Merknadsskjema begrenset høring for detaljreguleringsplan for Saltnessand – 27.5.2025 – 8.7.2025

PlanID: 5029 201803

Utarbeidet av Arkitektkollegiet as

Dato: 27.8.2025

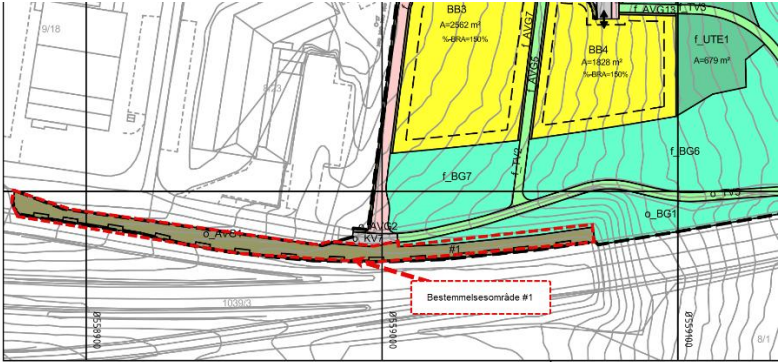
Myndighet	Oppsummering	Arkitektkollegiets kommentar																								
Statsforvalteren i Trøndelag 3.7.2025	Støyrappporten beskriver at behovet for bruk av dempet fasade kun gjelder for en liten andel boenheter. Planbestemmelsene åpner for inntil 10% av boligene med dempet fasade. Vurderes som høyt. Behovet er ikke tilstrekkelig dokumentert. Det må videre sikres at det skal dokumenteres at andre plangrep er forsøkt for å tilfredsstille krav om stille side. Videre må bestemmelsene sikre at det ikke kan etableres ettromsleiligheter uten tilgang til stille side, og at bestemmelsene må angi hvilke kompenserende tiltak disse boenhetene skal tilføres, eksempelvis større boenheter, større uteoppholdsarealer m.m. Innsigelsen opprettholdes	Begrunnelse for plassering av bebyggelse gitt i planbeskrivelsens kapittel 5.7. Alternative løsninger er ikke beskrevet i detalj i planbeskrivelsen for å holde dokumentet kortfattet. Planområdet er i stor grad støybelastet fra E39, og avhengig av en «skjermende» bebyggelse som bedrer støyforholdene bakenfor. Bebyggelse bør i stor grad følge koter av byggetekniske hensyn. Det er gjort en konkret vurdering på behovet for antall boliger med dempet fasade. Ingen av boligblokkene er prosjekterte på nåværende tidspunkt, så totalt antall boenheter er på et teoretisk nivå. Total vurderes det at 16 av 188 boenheter får behov for dempet fasade, da med hovedvekt i delfelt BB3 og BB4. Dette utgjør 9% av alle boenheter i feltet. Dersom det ikke legges høy, skjermende bebyggelse i BB3 og BB4, blir støyforholdene i alle øvrige delfelt betydelig dårligere. Planbestemmelsene justeres derfor fra å åpne for 10% av boenheter med dempet fasade, til 9%.

Det foreslås følgende kompenserende tiltak: Det legges inn i bestemmelsene at ett-roms leiligheter ikke tillates uten stille side. Det legges inn bestemmelse om at boenheter med dempet fasade skal ha minimumsstørrelse på 50m², og ha tilgang til kvalitativt gode uteoppholdsarealer
Statsforvalteren i Trøndelag 16.9.2025	I kommunens oversendelse er det tydelig at vår tilbakemelding er vurdert, og dette gjenspeiles i planbestemmelsene. Vi mener nå at bestemmelsene tilstrekkelig ivaretar støy. Konklusjon: Innsigelsen er imøtekommet.	Notert
Statsforvalteren i Trøndelag 21.8.2025	Bestemmelsen 3.2 Luftforurensning bør også henvise til gjeldende tabell. §3.10 Luftkvalitet sikrer at råd og anbefalinger gitt i revidert utredning av lokal luftkvalitet skal følges opp i detaljprosjekteringen. Innsigelsen er imøtekommet.	3.2. Gjeldende tabell tatt inn i bestemmelser for tydeliggjøring. Konkret henvisning til rapport tatt inn i bestemmelsene.
